**REPÚBLICA DE COLOMBIA
SUPERINTENDENCIA DE INDUSTRIA Y COMERCIO**

Oficio N° 6675

Ref. Expediente N° NC2017/0002283

Asunto: PATENTE DE INVENCION - PCT

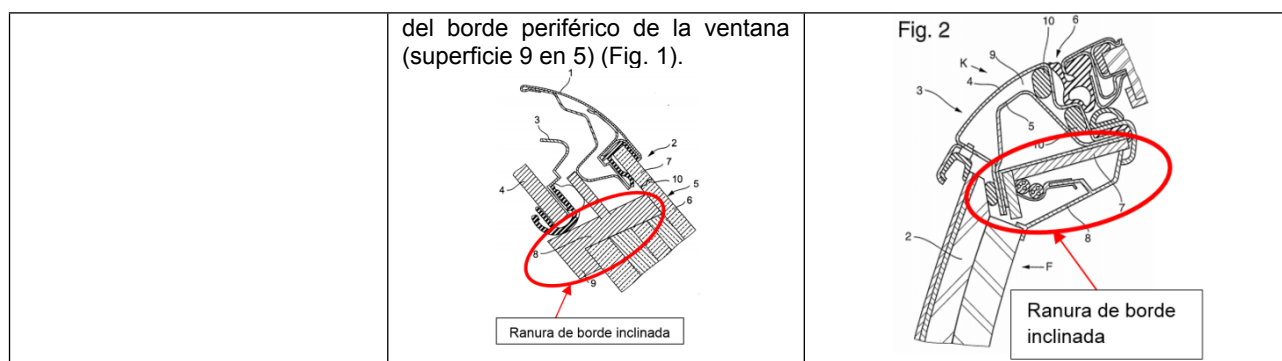
Una ranura de borde (1.31) que tiene pendientes inclinadas para acoplarse con una parte de la carrocería de vehículo (11.2) y que se extiende a lo largo de al menos parte del borde periférico de la ventana (1).	Una ranura de borde [en medio de los elementos (5) y (8)], que tiene pendientes inclinadas, al menos parcialmente, para acoplarse con una parte de la carrocería del vehículo (1) y que se extiende sobre y a lo largo de al menos una parte	Una ranura de borde [en el extremo del elemento (2)], que tiene pendientes inclinadas, al menos parcialmente, para acoplarse con una parte de la carrocería del automóvil (1) y que se extiende sobre y a lo largo de al menos una parte del borde periférico de una ventana (Fig. 2).

De acuerdo con la tabla anterior, las características esenciales del producto de la reivindicación 1 habrían sido divulgadas previamente en los documentos D1 y D2, por lo tanto, la materia reivindicada no es nueva.

En consecuencia, la reivindicación 1 no es nueva, según lo divulgado en los documentos D1 y D2.
